GARA A PROCEDURA APERTA PER L’AFFIDAMENTO DI UN ACCORDO QUADRO PER LA FORNITURA DI SERVIZI CLOUD IAAS E PAAS IN UN MODELLO DI EROGAZIONE PUBBLICO NONCHÉ PER LA PRESTAZIONE DI SERVIZI CONNESSI, SERVIZI PROFESSIONALI DI SUPPORTO ALL’ADOZIONE DEL CLOUD, SERVIZI PROFESSIONALI TECNICI PER LE PUBBLICHE AMMINISTRAZIONI – ID 2213

ERRATA CORRIGE n. 4

CHIARIMENTI – TRANCHE III

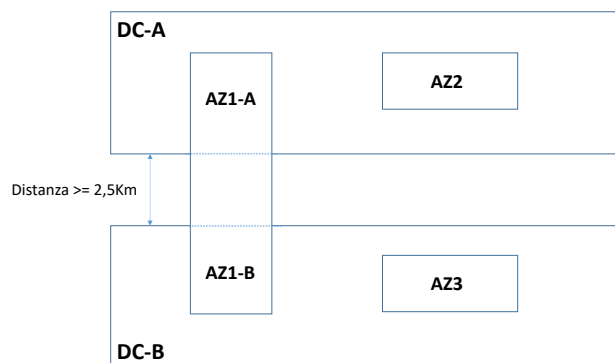
929	Capitolato d’Oneri ed Errata corrige n. 3	<p>DOMANDA: L’errata corrige n. 3 riporta che è stata modificata la sola Tabella al paragrafo 3, “Oggetto dell’Accordo Quadro”, del Capitolato d’Oneri. Da un confronto tra la nuova e la precedente versione del Capitolato d’Oneri, invece, risulta che sono state modificate anche le descrizioni dei criteri migliorativi R14, R20 e R24 presenti nella tabella di valutazione dell’offerta tecnica per il LOTTO 1 presente al paragrafo 17.1 “Criteri di valutazione dell’offerta tecnica”. Si chiede conferma dell’errata corrige apportata anche a questa tabella.</p> <p>RISPOSTA: Si conferma</p>

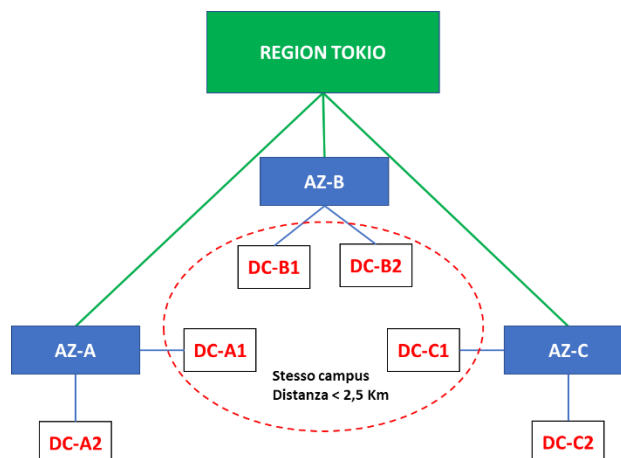
940	<p>I Tranche Chiarimenti e Errata Corrige n. 2 – chiarimento ID 391 ed ID 393 e II Tranche Chiarimenti e Errata Corrige n. 3 – chiarimento ID 610</p>	<p>DOMANDA: l’errata corrige n. 2 ha introdotto, al par. 2.2 del Capitolato Tecnico Speciale Lotto 1 (Allegato 16A), il requisito minimo per cui “Ogni Region sarà composta da una o più Availability Zone ciascuna ad una distanza minima dall’altra pari a 2,5km” riportando quanto richiesto con il chiarimento ID 391 al fine del soddisfacimento del requisito migliorativo R1 relativo alla numerosità delle Availability Zone offerte dal Concorrente per ciascuna Region.</p> <p>Nella successiva tranche di chiarimenti, con la risposta al chiarimento ID 610, è stato confermato che, nel caso in cui ciascuna Availability Zone di ogni Region parte dell’offerta sia costituita da uno o più Data Center, il requisito minimo introdotto con l’errata corrige n. 2 è comunque soddisfatto se esiste sempre uno qualsiasi dei Data Center in cui si sviluppa una Availability Zone la cui distanza sia almeno pari a 2,5 Km da uno qualsiasi dei Data Center in cui si sviluppa un’altra Availability Zone della stessa Region.</p> <p>È evidente che la risposta al chiarimento ID 610 ha ulteriormente modificato il requisito minimo introdotto con l’errata corrige n. 2.</p> <p>Infatti, il Capitolato Tecnico non prevede, né come requisito minimo né come requisito migliorativo, la necessità di distribuire tutte le Availability Zone di ogni Region parte dell’offerta in più Data Center, pertanto il chiarimento ID 610 permette il rispetto del requisito minimo relativo alla distanza minima di 2,5 Km anche in situazioni del tutto illogiche che vengono supportate dal seguente esempio. Si ipotizza un CSP le cui Region siano costituite da 3 Availability Zone distribuite in soli 2 Data Center (DC-A e DC-B) distanti tra di loro almeno 2,5 Km:</p> <ul style="list-style-type: none"> • Availability Zone 1: distribuite tra il DC-A ed il DC-B; • Availability Zone 2: distribuita solo nel DC-A; • Availability Zone 3: distribuita solo nel DC-B.

Dalla figura precedente è evidente che tutte le AZ rispettano il requisito della distanza maggiore di 2,5 Km tra almeno uno dei Data Center che le ospitano visto che:

- AZ1 dista più di 2,5 Km dalla AZ2 per il tramite del DC-B dove si estende per una quota parte (AZ1-B);
- AZ1 dista più di 2,5 Km dalla AZ3 per il tramite del DC-A dove si estende per una quota parte (AZ1-A);
- AZ2 dista più di 2,5 Km dalla AZ3 visto che entrambe le AZ si estendono in singoli Data Center fra di loro distanti 2,5 Km.

La distribuzione di Availability Zone sopra rappresentata permetterebbe comunque al CSP/Concorrente di poter offrire in risposta al requisito migliorativo R1 una numerosità di AZ superiore a 2 ottenendo il punteggio massimo per questo criterio.

Si chiede, per quanto sopra rappresentato, di eliminare il requisito relativo alla distanza minima tra le Availability Zone introdotto con l'errata corrige n. 2 e ritornare alla formulazione originaria del Capitolato Tecnico confermata anche da quanto riportato nella risposta di chiarimento ID 393 per cui "Si conferma che ogni "Availability zone" di una stessa Region deve avere alimentazione elettrica, cooling e network indipendenti da tutte le altre "Availability zone" all'interno della stessa Region".

In caso di risposta negativa, si chiede di confermare che, per evitare lo scenario sopra riportato, è possibile offrire Availability Zone distribuite tra uno o più Data Center solo se è rispettato il requisito minimo della distanza di 2,5 Km tra tutti i Data Center in cui è distribuita una AZ e tutti i Data Center in cui sono distribuite le restanti AZ della stessa Region.

È del tutto evidente, infine, come il caso di esempio sopra proposto sia solo una delle possibili combinazioni, nella figura sottostante si evidenzia come anche in presenza di più Data Center per Availability Zone si ricade nella situazione per cui Data Center di Availability Zone diverse possono trovarsi fisicamente ad una distanza inferiore a 2,5 km.

Per ulteriormente precisare la risposta al chiarimento ID 610, deve sempre essere garantita la distanza di 2,5km tra tutti i Data Center in cui è distribuita una AZ e tutti i Data Center in cui sono distribuite le restanti AZ della stessa Region, così come disciplinato nel Capitolato tecnico speciale Lotto 1.
